Nový šroub - napínací kladka 531 0274 30

LuK-AS-č.: 531 0274 30

LuK 0014

Obrázek 3: LuK-AS-šroub

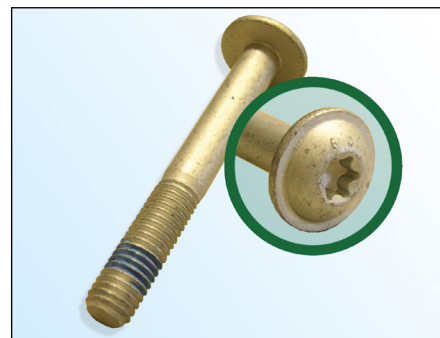
V rámci neustálého vývoje našich produktů dodává LuK-AS s napínací kladkou **531 0274 30** nový šroub (**obrázek 3**).

- Šroub s plochou hlavou Torx
- Hlava šroubu Ø **18,5 mm**
- Třída pevnosti **10.9**
- Prostředek pro zajištění šroubu na závit
- Zvýšená samosvornost

LuK-AS doporučuje nahradit originální šroub (obrázek 2) dodaným šroubem.

Utahovací moment: 20 ± 1,5 Nm
